MUZEUM im. A. LITYŃSKIEGO
WIGERSKIEGO PARKU NARODOWEGO W STARYM
FOLWARKU
CZĘŚĆ "A" - ADAPTACJA -

Wykonano zgodnie z projektem
wykonawczym i zmianami naniesionymi
kolorem czerwonym

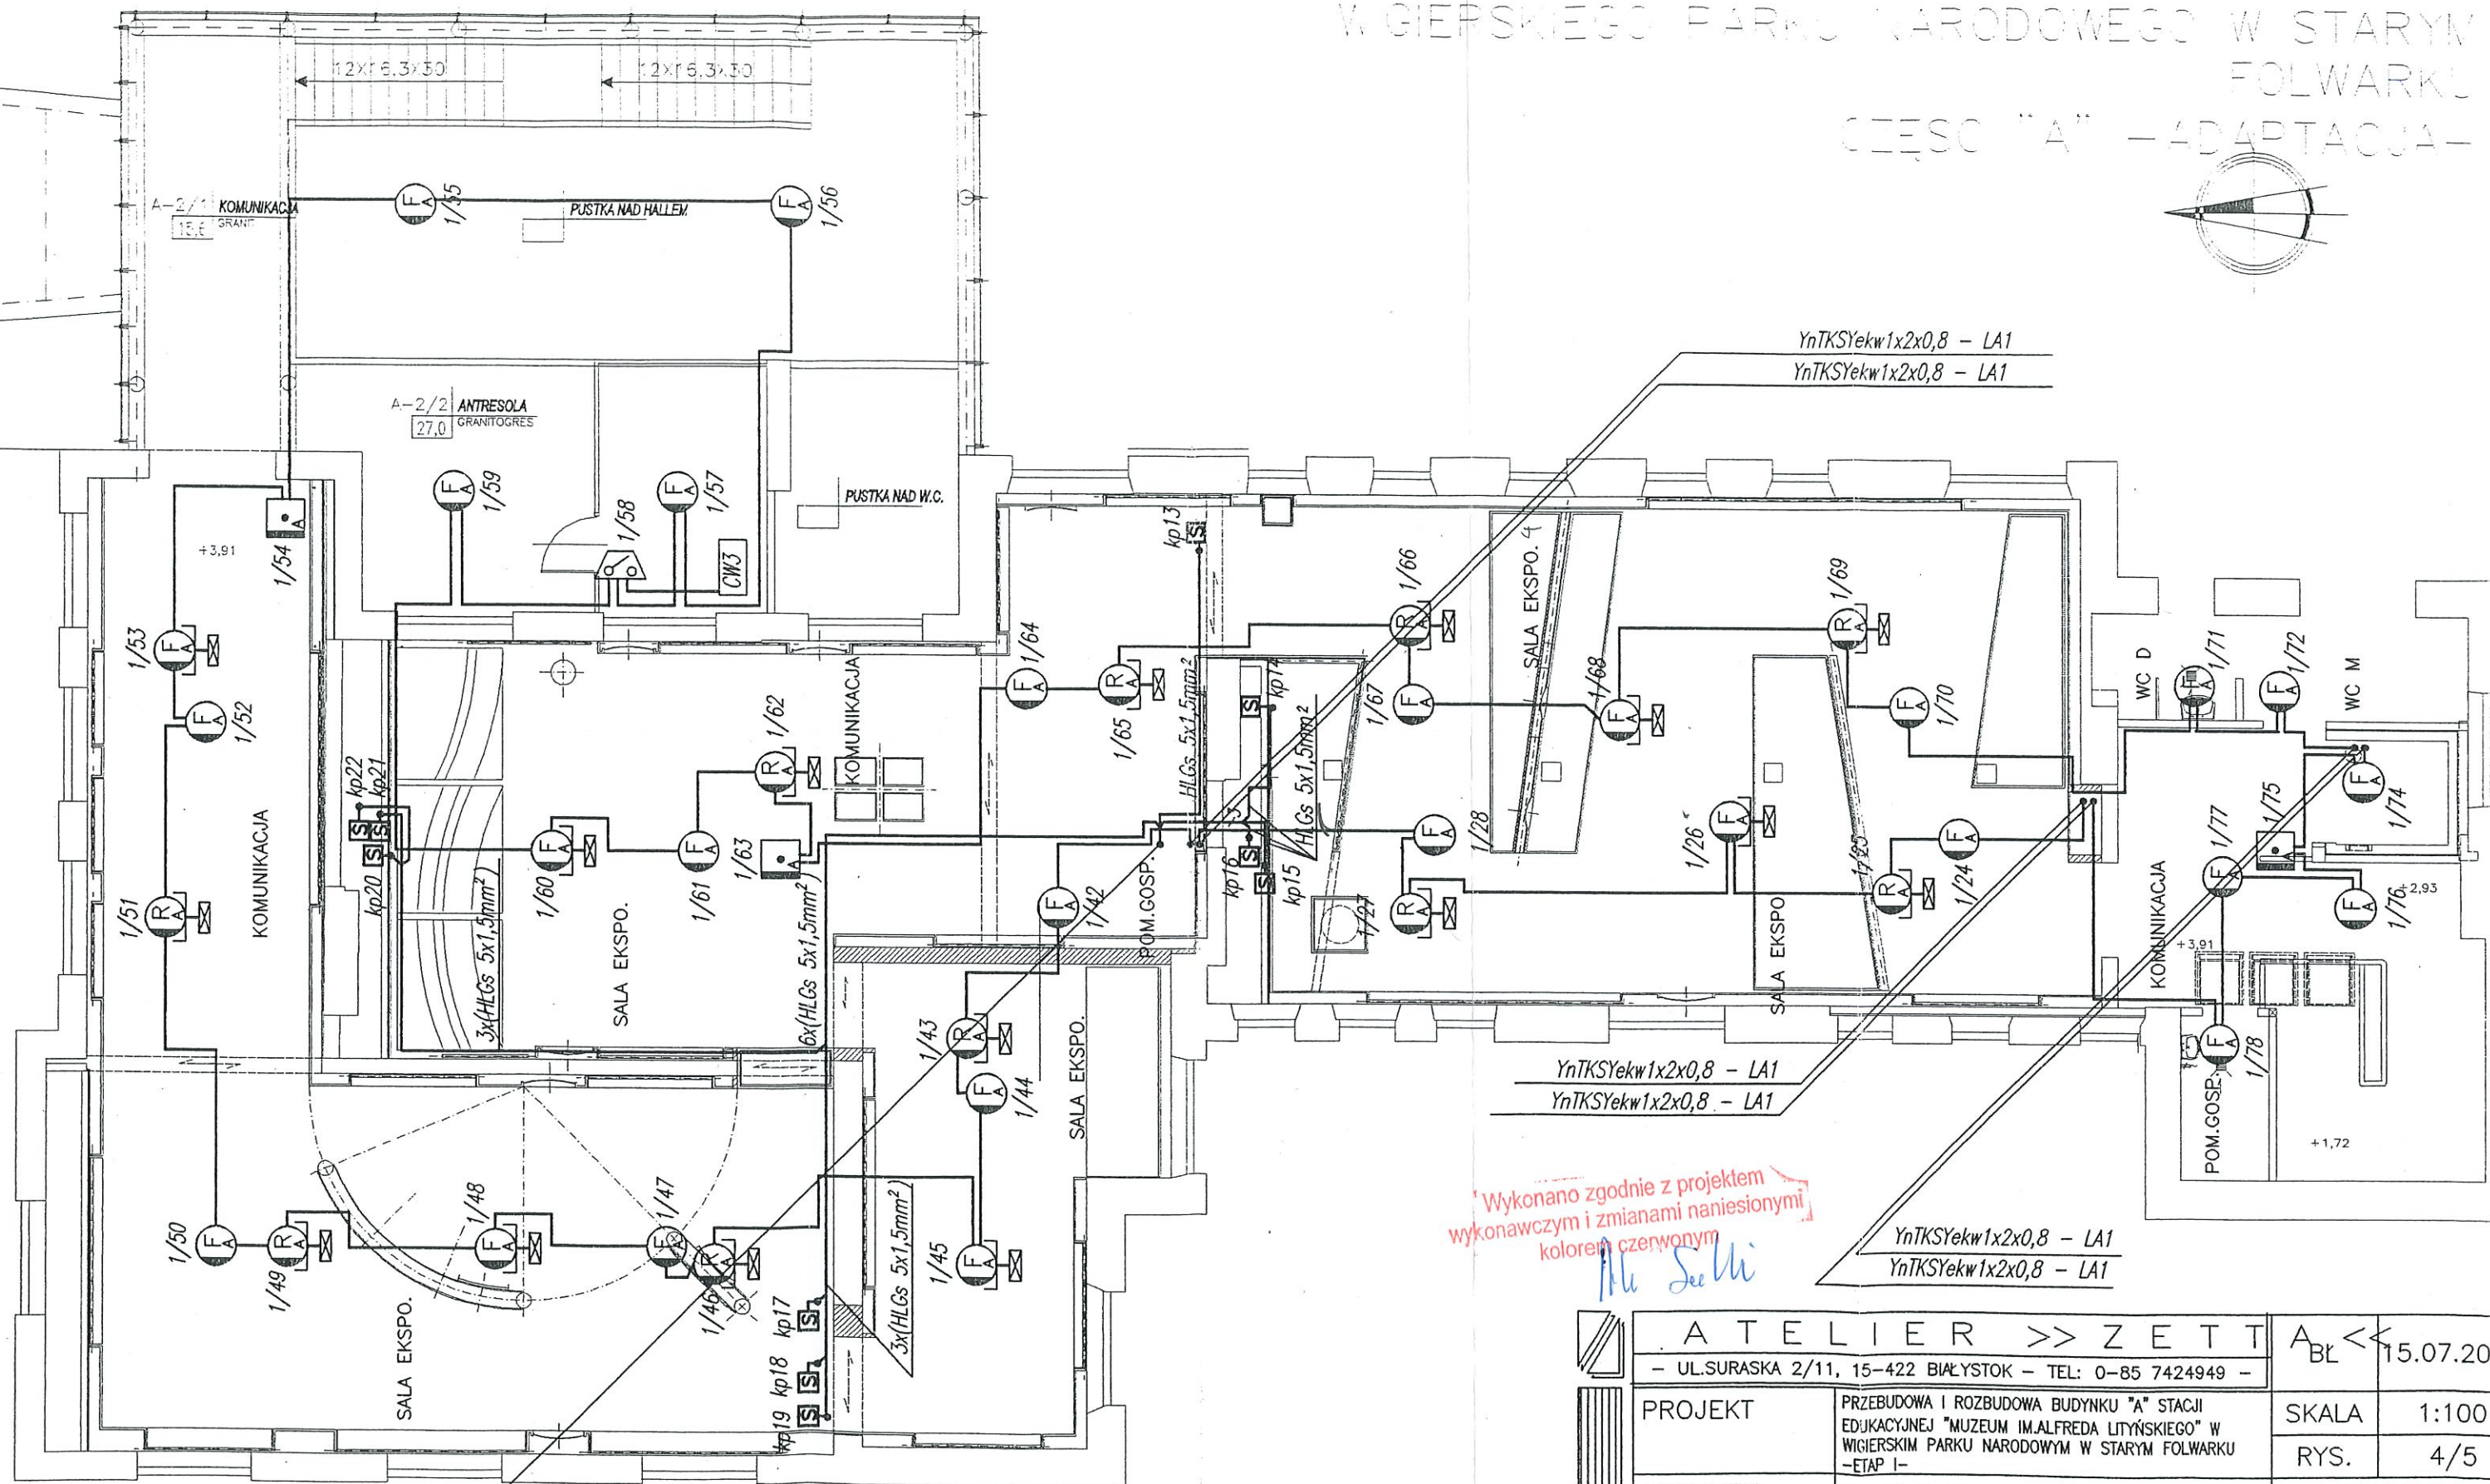
Wykonano zgodnie z projektem
wykonawczym i zmianami naniesionymi
kolorem czerwonym

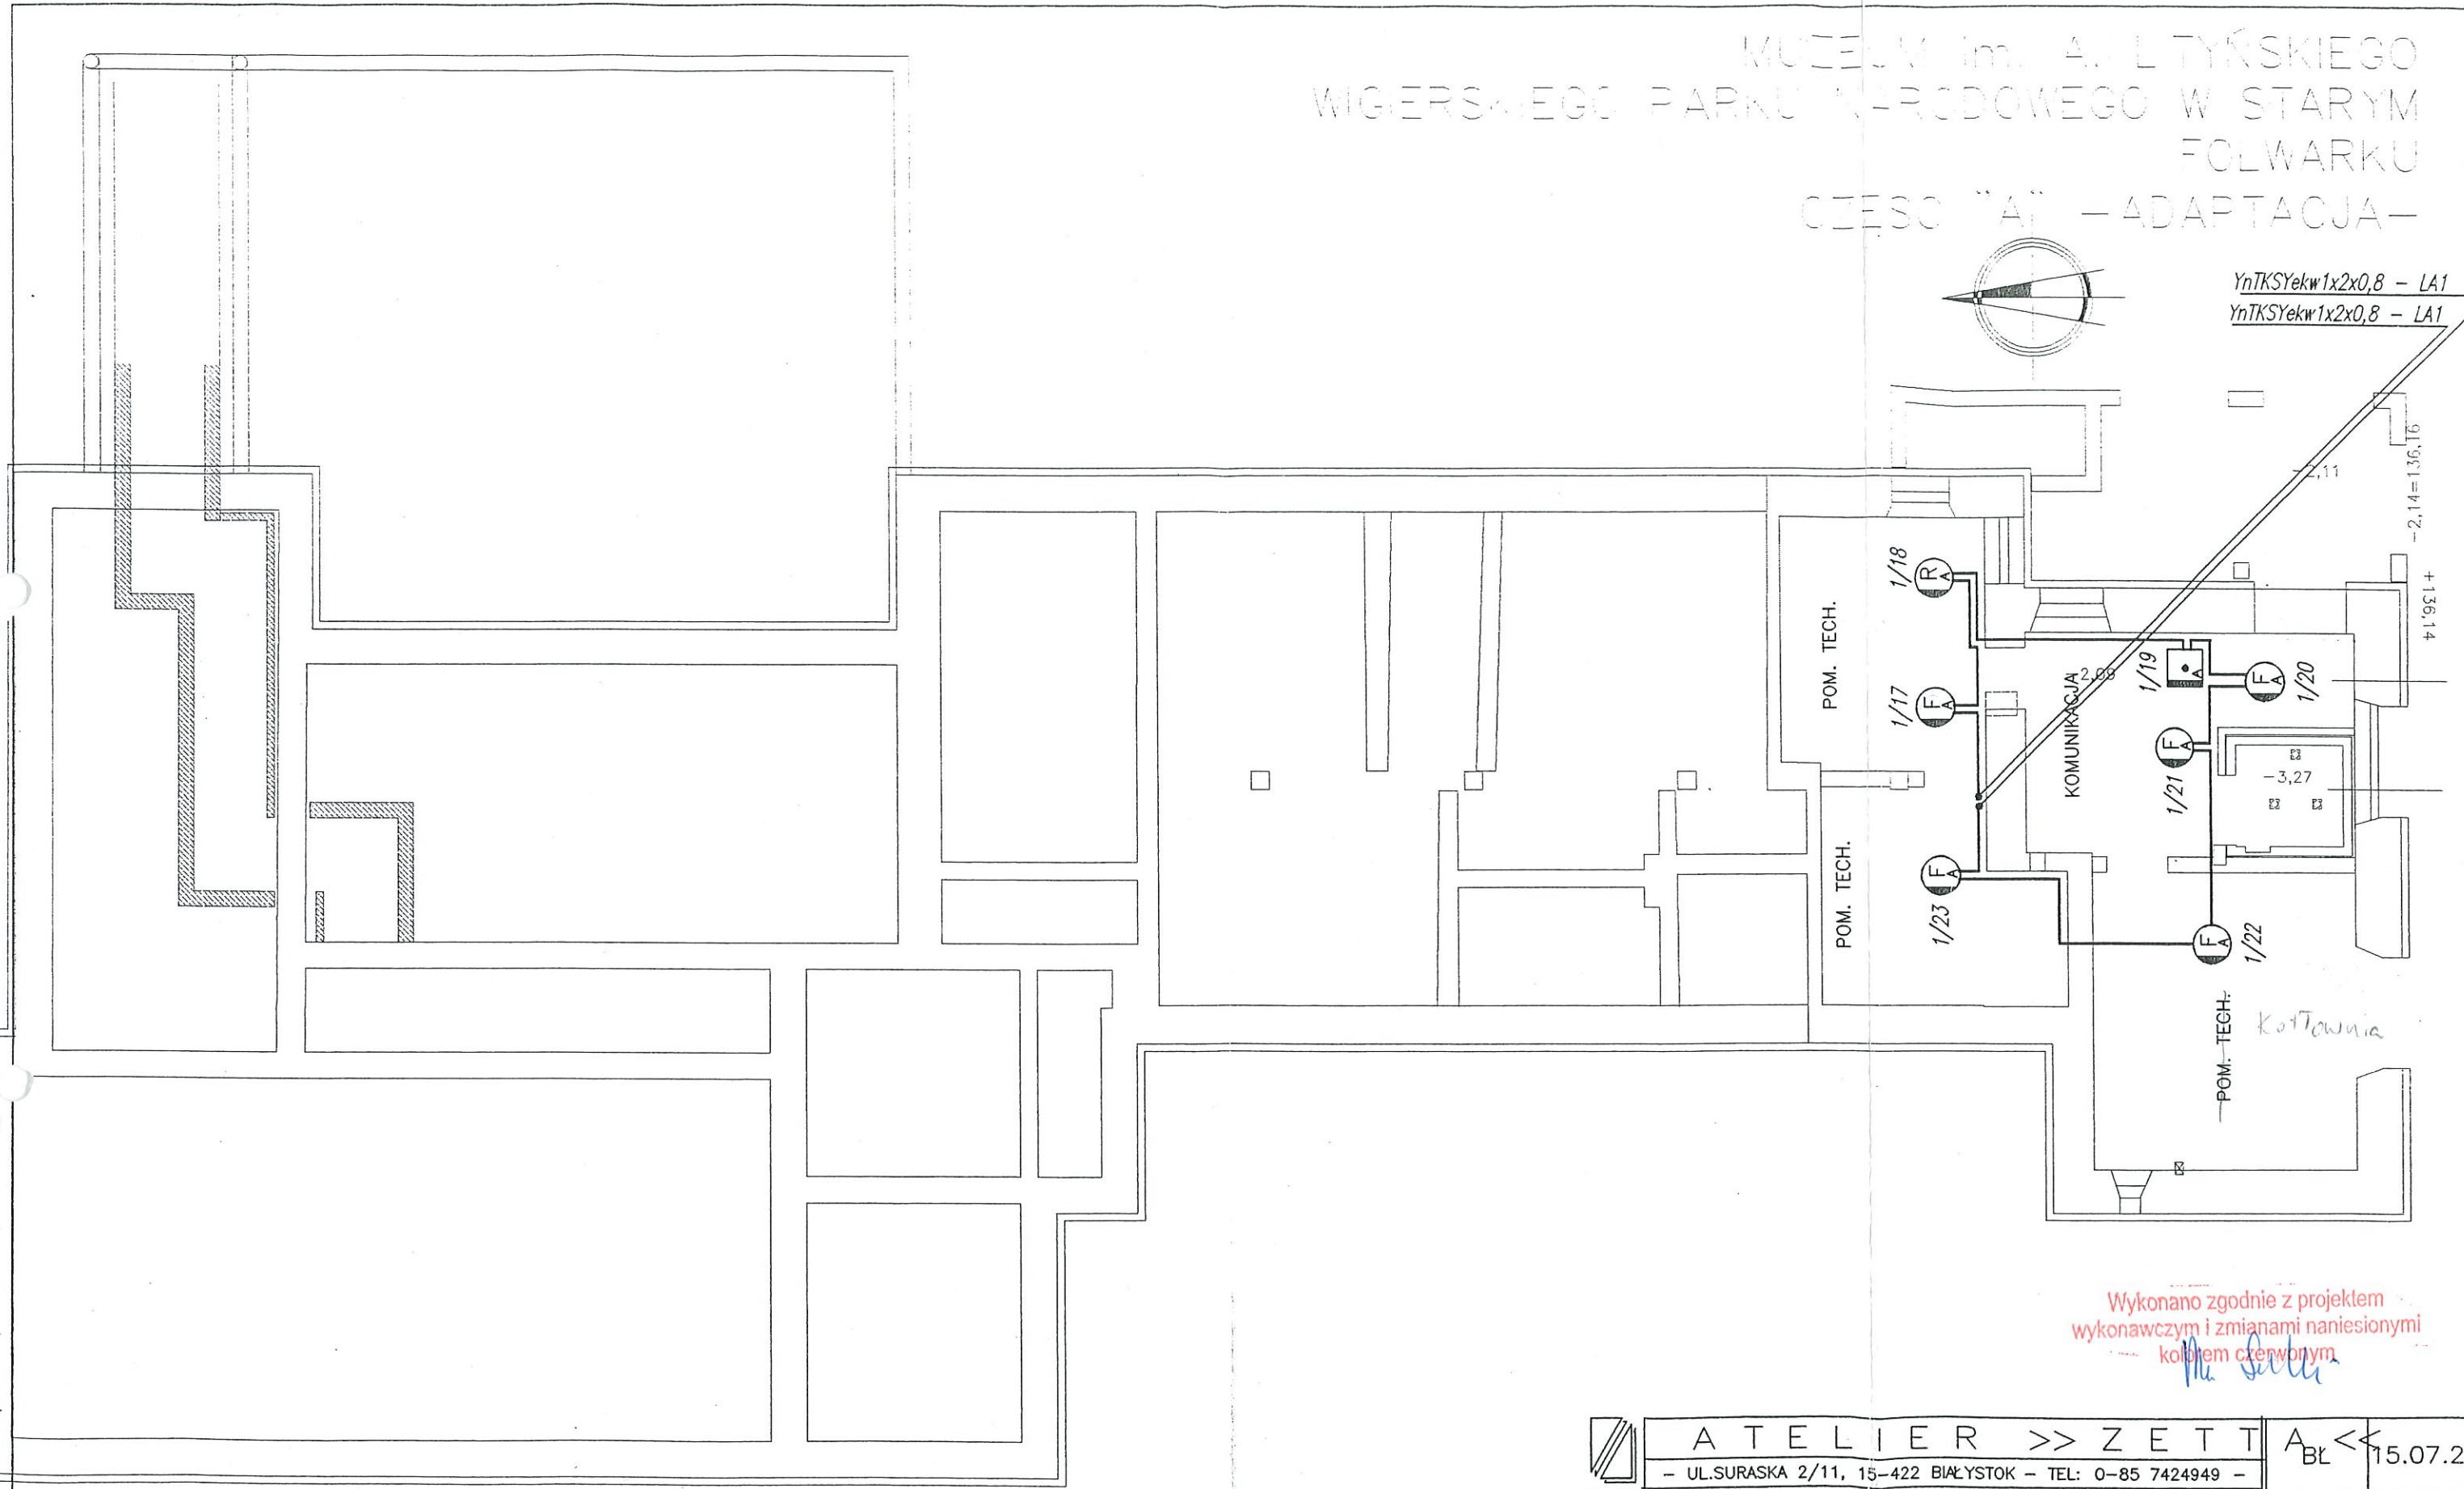
Wykonano zgodnie z projektem
wykonawczym i zmianami naniesionymi
kolorem czerwonym
